TI_2402: 後部設置空間の中央カバーの廃止。

iVario 2-XSおよびiVario Pro 2-S

2024年02月
26日

対象となるコンポーネント

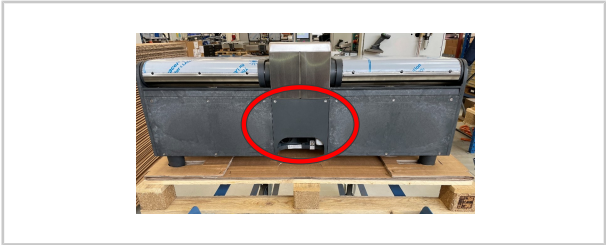
後部設置空間用中央カバーは標準仕様で廃止され、今後使用されなくなります。

後部設置空間の中央カバーは、2024年02月15日以降使用されなくなります。それによってエアフローが改善され、この範囲の温度が低下します。したがって、中央カバーはユニットの一部ではなくなります。

後部設置空間の中央カバー品番: 12.02.684P は、交換部品として入手できなくなり、状態が「入手不可、代用品無し」になります。

さらなる措置は必要ありません。
